Znak sprawy: I.270. 05.2021

dotyczy: przetargu nieograniczonego pn. „Odnawialne źródła energii na terenie Gminy i Miasta Ulanów”.

Zestaw pytań z dnia 09.02.2021 r.:

Porównanie sprawności kolektorów

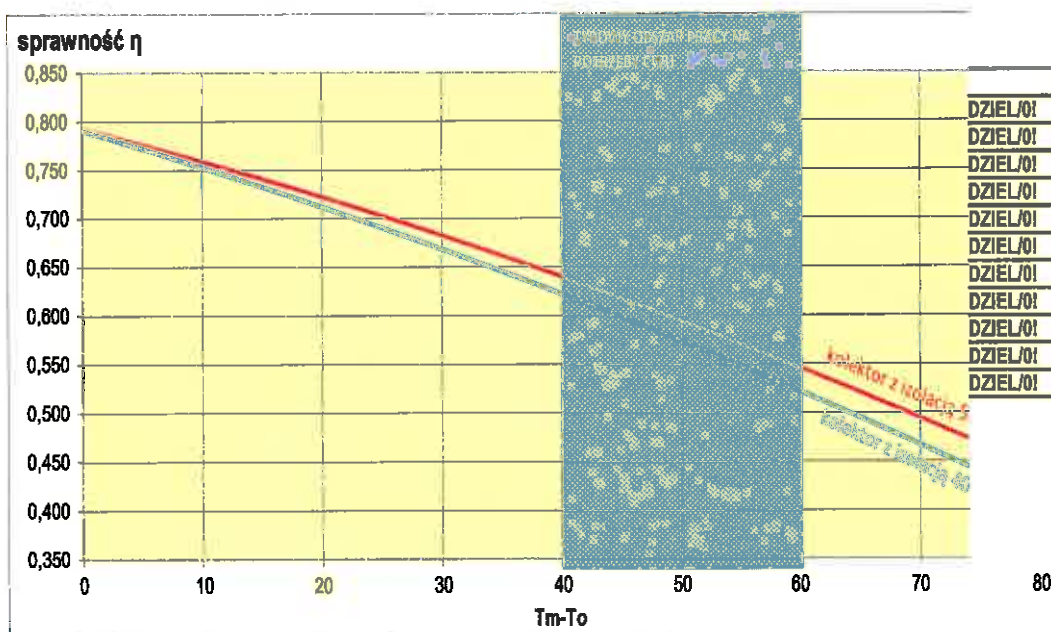
- A. Zamawiający badał dostępność na rynku kolektorów słonecznych o grubości dolnej izolacji min. 50 mm i posiada pewność, iż kolektory o tych parametrach są produkowane przez więcej niż jednego producenta, a tym samym, że sformułowanie takiego kryterium nie ogranicza uczciwej konkurencji?

Izolacja spodnia zastosowana w kolektorze słonecznym jest elementem bezpośrednio wpływającym na wydajność kolektora w rzeczywistych warunkach pracy $t_m - t_a =$ od 40 do 60K (obszar roboczy na potrzeby cwu).

Poniżej przedstawiono porównanie krzywych sprawności dwóch kolektorów o praktycznie identycznej konstrukcji, różniące się jedynie grubością izolacji spodniej (40 i 50mm)

KOLEKTOR z izolacją 50mm	KOLEKTOR z izolacją 40mm
Sprawność optyczna η_0	0,793	0,791
a1	3,21	3,641
a2	0,015	0,014

Z powyższego wykresu w sposób jednoznaczny wynika, że sprawność kolektora (w warunkach rzeczywistych) z izolacją spodnią o grubości 50mm jest o około 3% wyższa niż w kolektorze z izolacją o grubości 40mm.

PRZYKŁAD P1	PRZYKŁAD P2	PRZYKŁAD P3
Sprawność optyczna η_0	0,851	0,82	0,82
a1	3,441	3,441	3,2
a2	0,0158	0,03	0,025

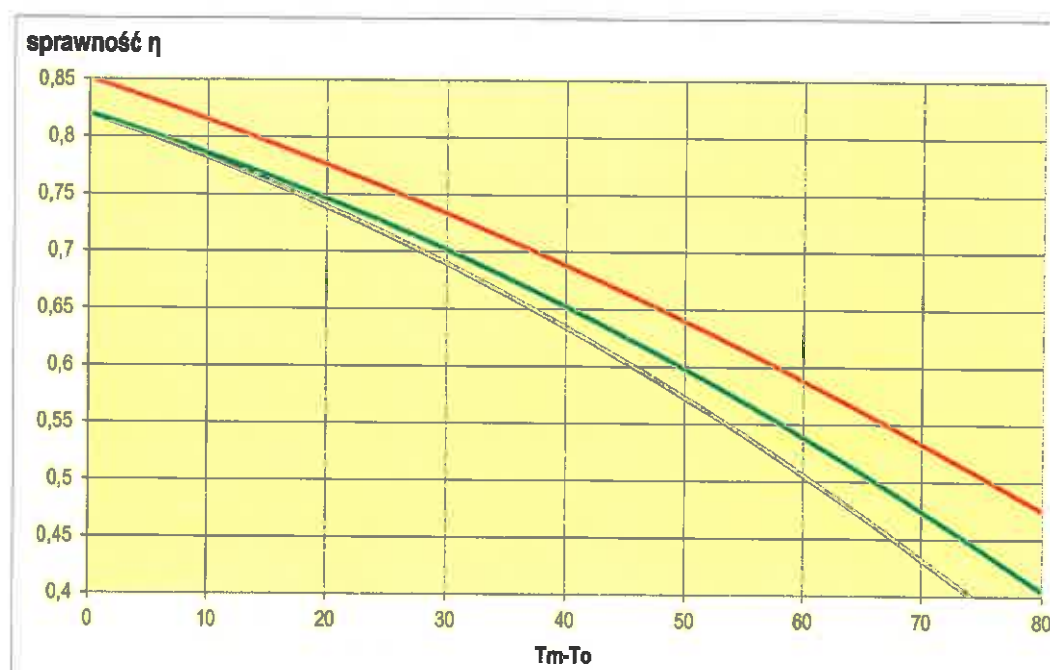
- B. Zamawiający badał dostępność na rynku kolektorów słonecznych o sprawności optycznej kolektora słonecznego w odniesieniu do apertury 84,6% lub więcej i posiada pewność, iż kolektory o tych parametrach są produkowane przez więcej niż jednego producenta, a tym samym, że sformułowanie takiego kryterium nie ogranicza uczciwej konkurencji?

Współczynniki a_1 i a_2 są bezpośrednio powiązane ze sprawnością η_0 danego kolektora i nie można ich rozpatrywać osobno. Zobrazowano to na poniższym wykresie:

Porównując kolektory P1 i P2 charakteryzujące się tożsamymi wskaźnikami a_1 i a_2 oraz niższą sprawnością kolektora P2 można odczytać, iż kolektor P2 ze względu na niższą wartość sprawności w każdych warunkach temperaturowych ($t_m - t_o$) będzie posiadał niższą wydajność (sprawność) niż kolektor P1.

Z porównania kolektorów P1 i P3 (gdzie kolektor P3 posiada wprawdzie lepsze (niższe) współczynniki a_1 i a_2 niż kolektor P1, przy jednoczesnej niższej sprawności) wynika, iż pomimo lepszych (niższych) współczynników a_1 i a_2 kolektor P3 ze względu na niższą wartość sprawności w każdych warunkach temperaturowych ($t_m - t_o$) będzie posiadał niższą wydajność (sprawność) niż kolektor P1.
